# 使用済セシウム吸着塔一時保管施設（第三施設）の変更 に係る実施計画変更認可申請について（補足説明資料）

2021年07月21日

東京電力ホールディングス株式会社

### 3-2. 使用済セシウム吸着塔一時保管施設（第三施設）作業概要

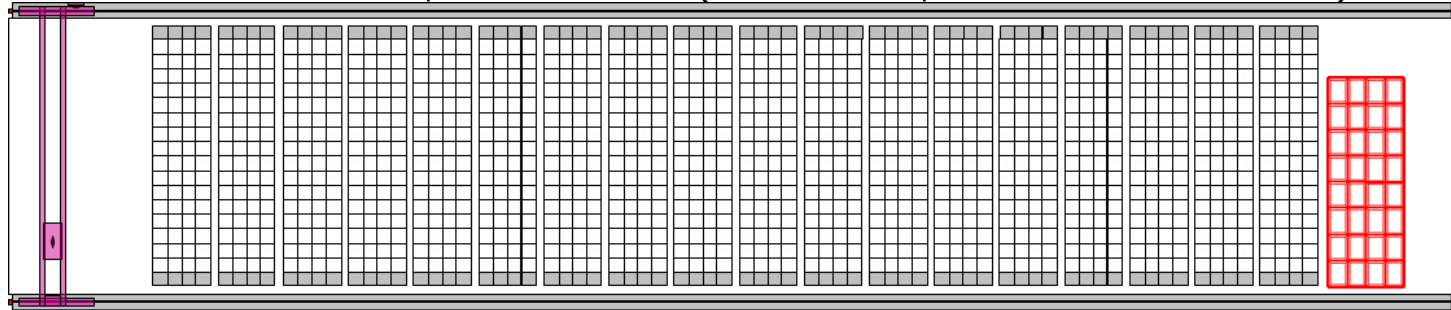
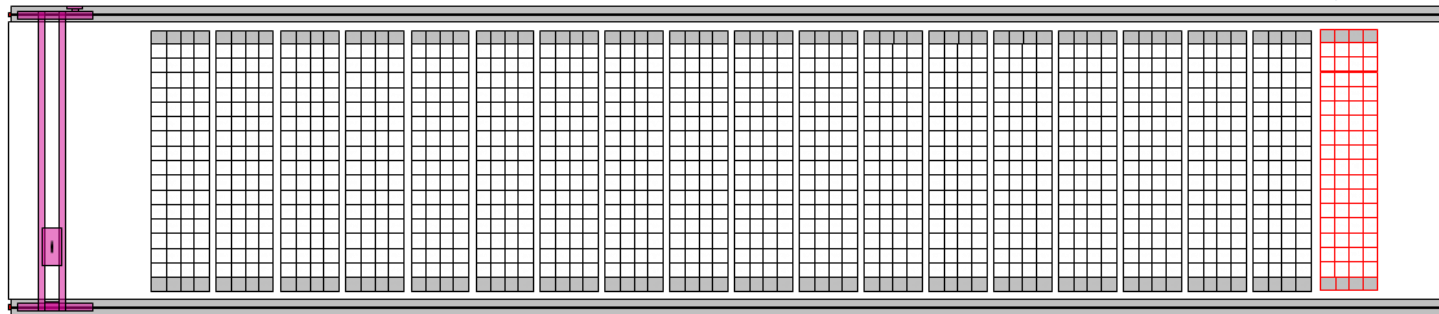
- KURIION等※64基分用として確保されていた未使用のボックスカルバートをHIC192基分用ボックスカルバートに変更を行う。  
変更後のHIC保管容量は3,648基となる。(既保管容量3,456基+増設容量192基)

KURIION等64基分用

HIC192基分用

図1 一時保管施設に保管したHICの発生時期と表面線量率の分布

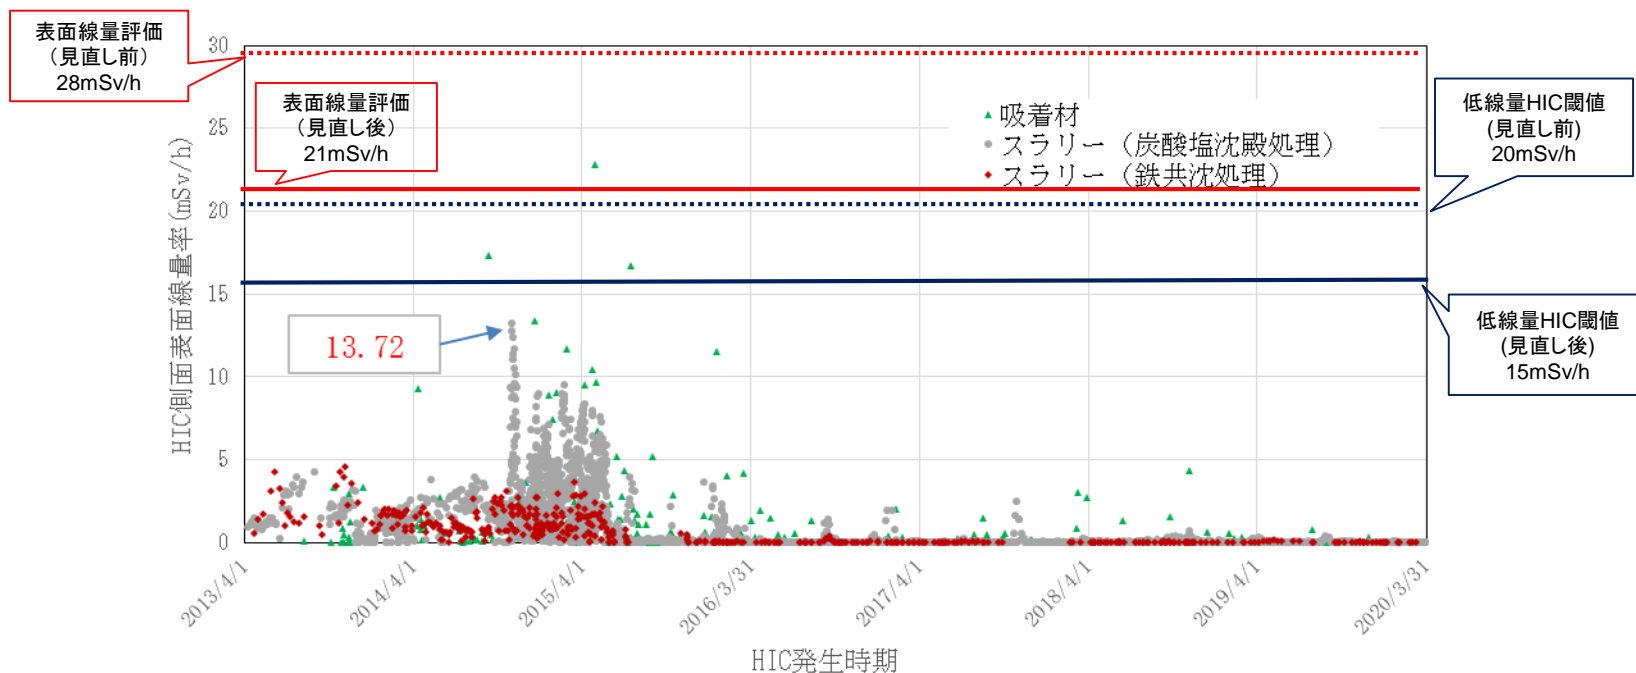
- これまで発生したH I Cは、全数の線量を測定しており、炭酸塩沈殿スラリーの表面線量率の最大値は13.72mSv/hである。(図1)
- 現行の低線量HIC格納エリア(次ページ図の緑色の領域)の表面線量評価については、炭酸塩沈殿スラリーを想定した28mSv/h※を用いており、過度に保守的であることから、実績値に裕度を見込んだ21mSv/hに見直す。これに従い、同エリアに格納するHICの表面線量上限値(現行20mSv/h)についても15mSv/hに見直す。(現行評価の3/4倍)
- 線量計の計器誤差を考慮しても15mSv/hを超えない事を確認しているため、保管運用における管理値を変更しても問題ない。

今回見直し後の閾値

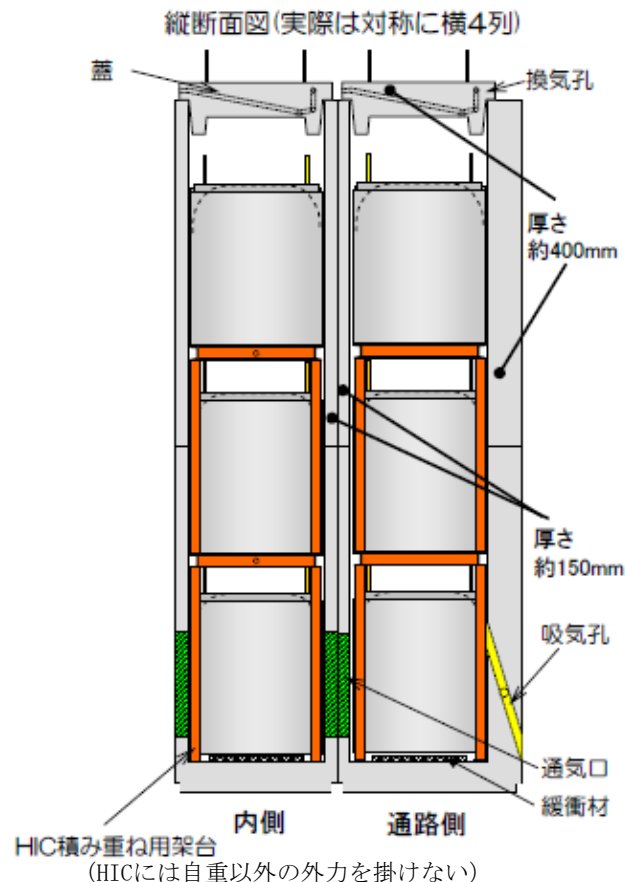
- 今回の見直し後、15mSv/hを超えるHICが発生した場合においても、ボックスカルバート中央エリア下段・中段に保管することで対応が可能である。
- 今後、高線量HIC等の発生を考慮して、下記赤及び黄色のHIC格納エリア管理値（閾値）は見直しを実施しない。

- : 0～450mSv/hのHIC格納エリア（評価モデルは470mSv/h）
- : 0～100mSv/hのHIC格納エリア（評価モデルは120mSv/h）
- : 0～15mSv/hのHIC格納エリア（評価モデルは21mSv/h）

(15mSv/h超のHIC格納場所)

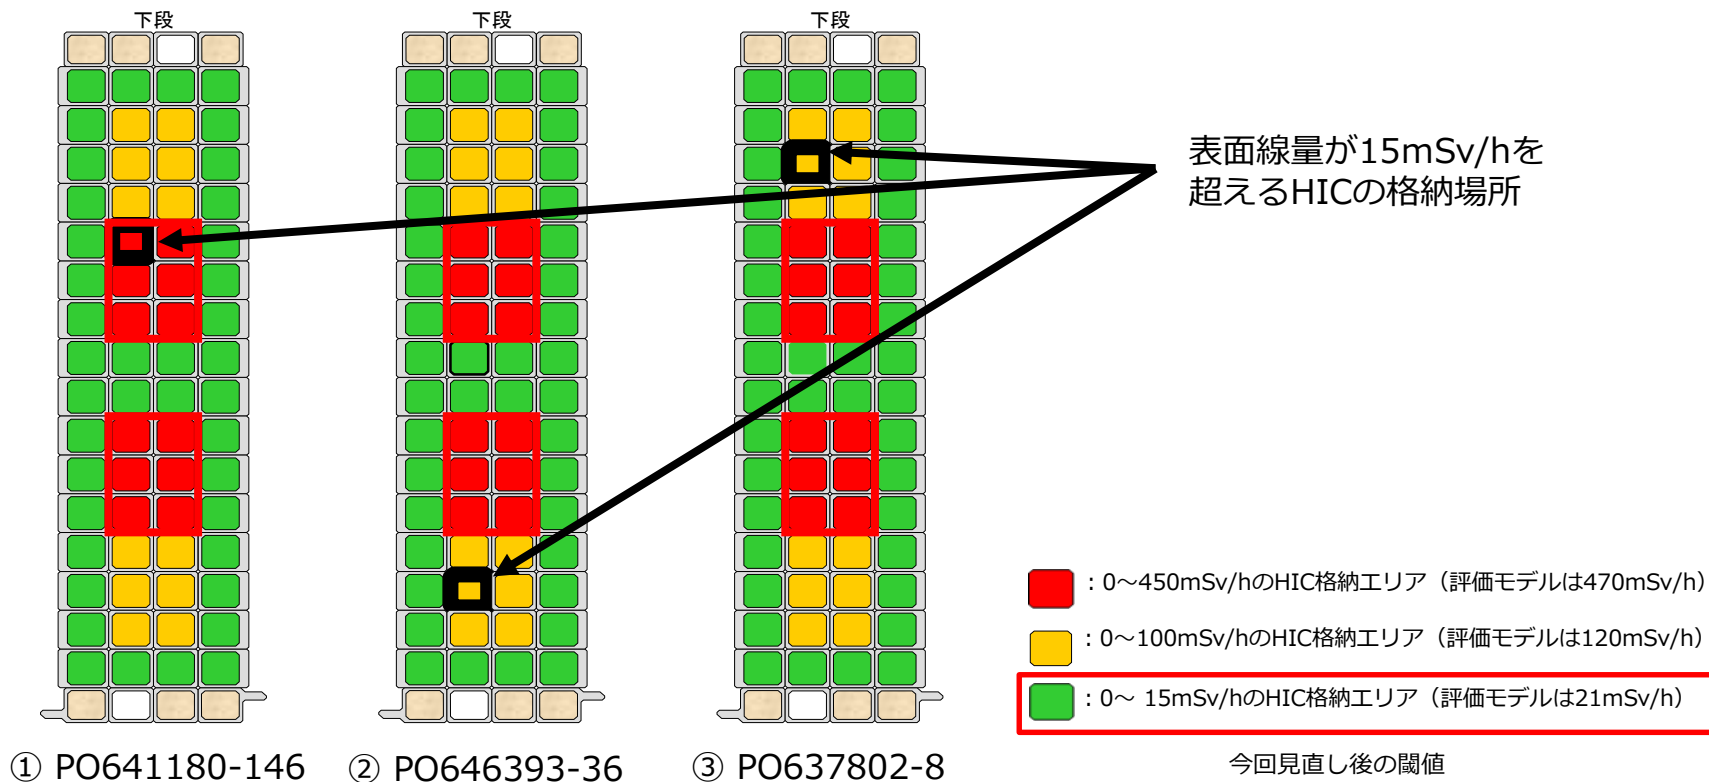
■ 第三施設に保管しているHICのうち3基について、表面線量最大値が15mSv/hを超えていることが確認されているが、これらのHICは高線量HIC格納エリア(下図の赤、黄色のエリア)に保管されているため、低線量HIC格納エリア(下図の緑色のエリア)の閾値を20mSv/hから15mSv/hへ変更することは問題ないとする。

- ① PO641180-146, 収納座標47L (下段), 表面線量最大値 22.560mSv/h
- ② PO646393-36, 収納座標59C (下段), 表面線量最大値 16.680mSv/h
- ③ PO637802-8, 収納座標54N (下段), 表面線量最大値 17.350mSv/h

## 6. 第三施設における最寄りの評価地点への線量影響について

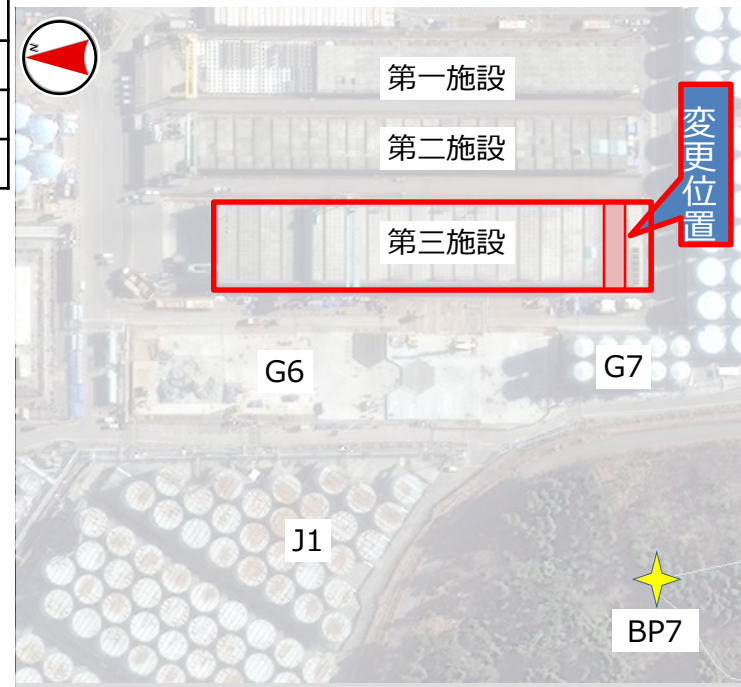
- 使用済セシウム吸着塔一時保管施設（第三施設）について、敷地境界線量評価を見直す。  
 （以下では本施設が最大の影響を与える最寄りの評価点BP7の値を示す）
  - 敷地境界への線量影響については、HIC192基の保管による増分よりも、KURION等64基分が削減される効果の方が大きいことから、敷地境界線量への追加的な影響は無い。  
 更にHICの線量実績を反映し、線量評価用の炭酸塩沈殿スラリーの放射エネルギーを3/4倍に見直す。

以上により、変更前： $2.34 \times 10^{-2} \text{mSv/年}$ が、変更後： $1.53 \times 10^{-2} \text{mSv/年}$ に減少する。

【実施計画の記載内容（抜粋）】

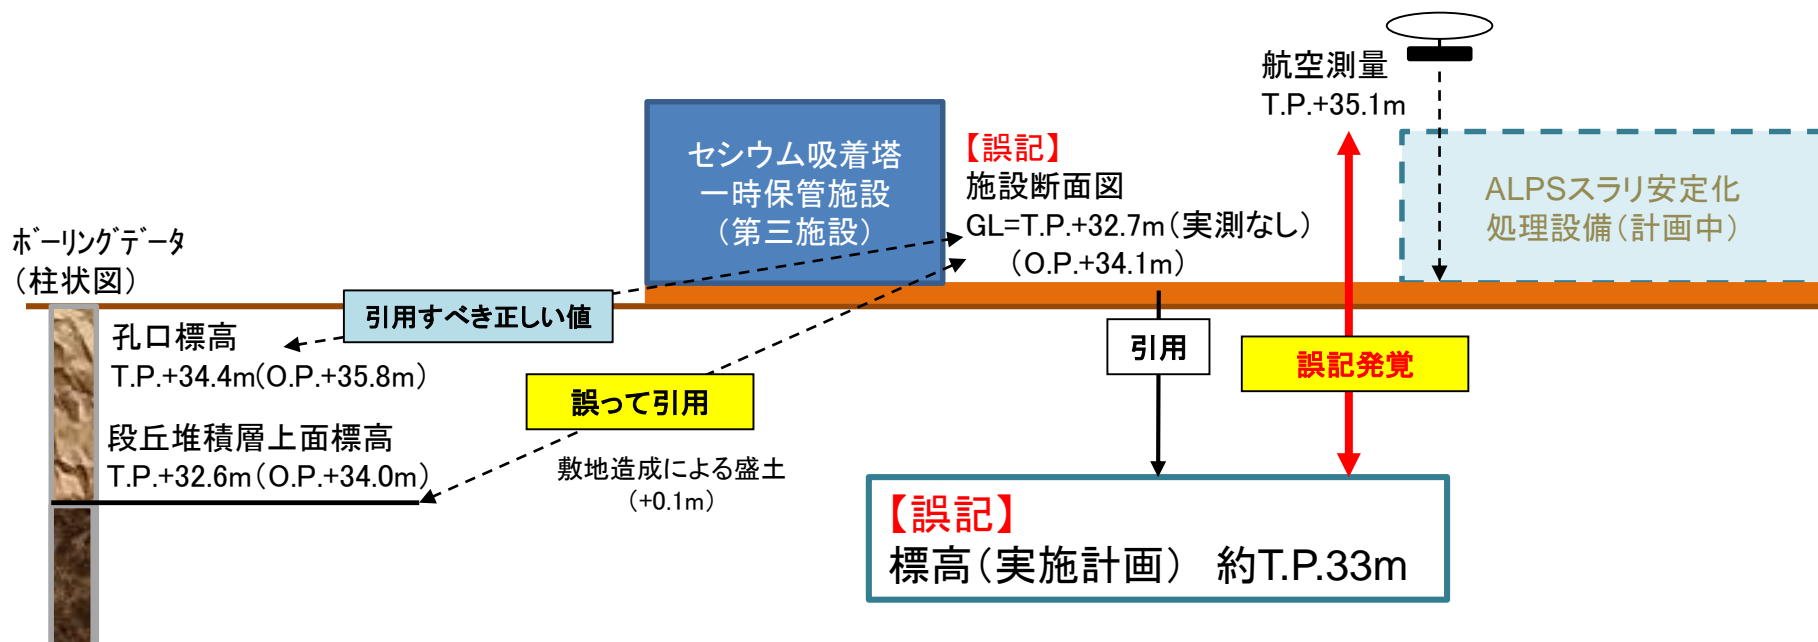
- 今年3月、福島第一原子力発電所構内において、新規施設の建設計画のために敷地の標高等の実測データを確認していたところ、セシウム吸着塔一時保管施設（第一～第三施設）の実施計画における標高（T.P.※約33m）の記載と実測値（T.P.約35m）に差異があることを確認した。
- その後、実施計画における標高に関する記載が誤った経緯を確認したところ、標高を評価するために使用したボーリングデータの中から本来引用すべき標高データと異なる標高データ（T.P.32.6m）を引用していたことを確認した。
- 今後、セシウム吸着塔一時保管施設の実施計画補正申請に向けて対応する。
- また、他の施設についても実施計画上の標高と各図書（地盤や施設）に記載の数値や実測値との照合を行い、記載に誤りがないか調査を実施する。
- 標高の記載誤りの、施設の安全評価への影響は以下の通り。
  - 津波影響評価については、本件とは別の標高データに基づき評価を実施しており、問題がないことを確認した。
  - 敷地境界線量評価については、セシウム吸着塔一時保管施設（第一～第三施設）について正しい標高値を用いて再評価した結果、既認可の評価値を下回って安全側（-2.8%）になることを確認した。他の施設については、上記調査を実施中である。

Ⅲ章3.2.2内の5箇所において「線源の標高：T.P.約33m」

# 参考：概略工事スケジュール（案）

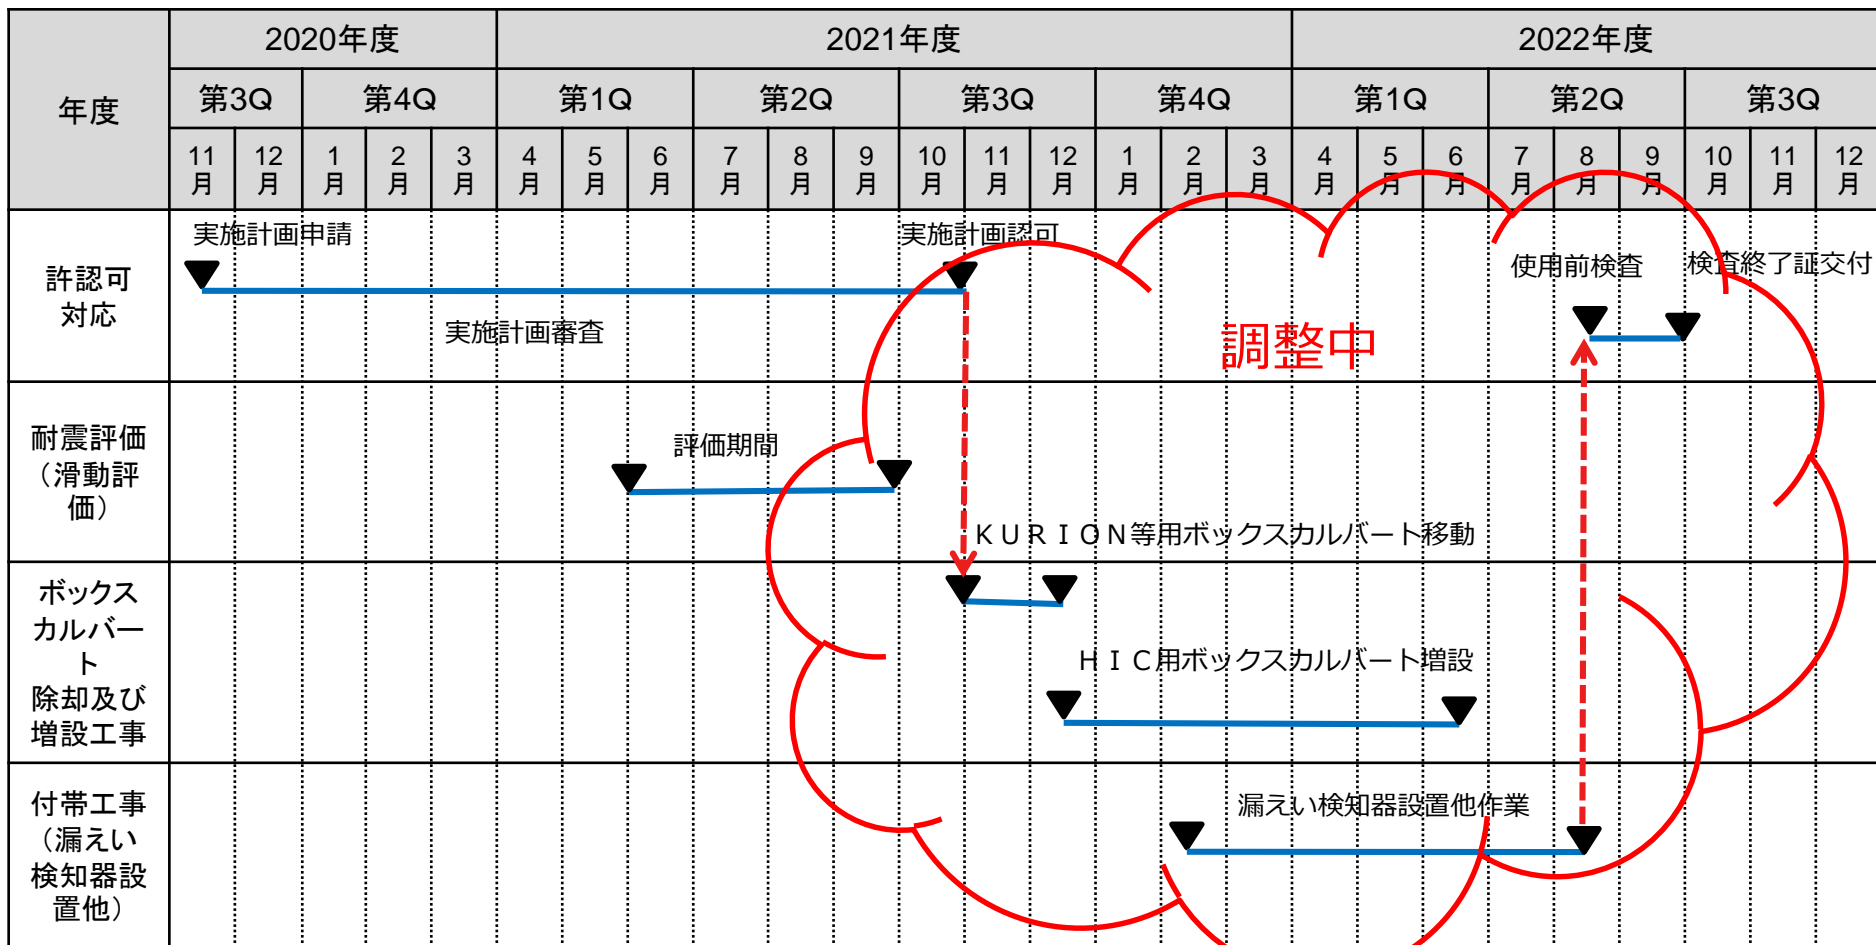
- ボックスカルバートをすぐ除却するのではなく、一旦1F構内指定場所へ移動することにより下記工期へ変更。
  - ・ KURION等用ボックスカルバート除却（約3ヶ月） → 1F構内指定場所へ移動（約1.5ヶ月）
- 他作業との干渉に伴う作業調整により下記工期へ変更。
  - ・ HIC用ボックスカルバート増設（約8ヶ月） → HIC用ボックスカルバート増設（約6ヶ月）
